# Notas de la versión del firmware de la Shearwater Teric

## VERSIÓN 19 26-JUL-2021

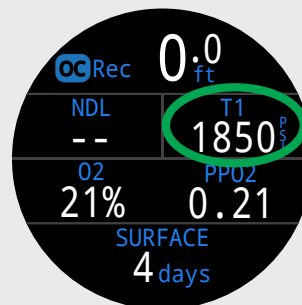
En el diseño de pantalla estándar del modo OC Rec (arriba, a la derecha), el espacio del TTS ahora puede reemplazarse por otros campos de información.
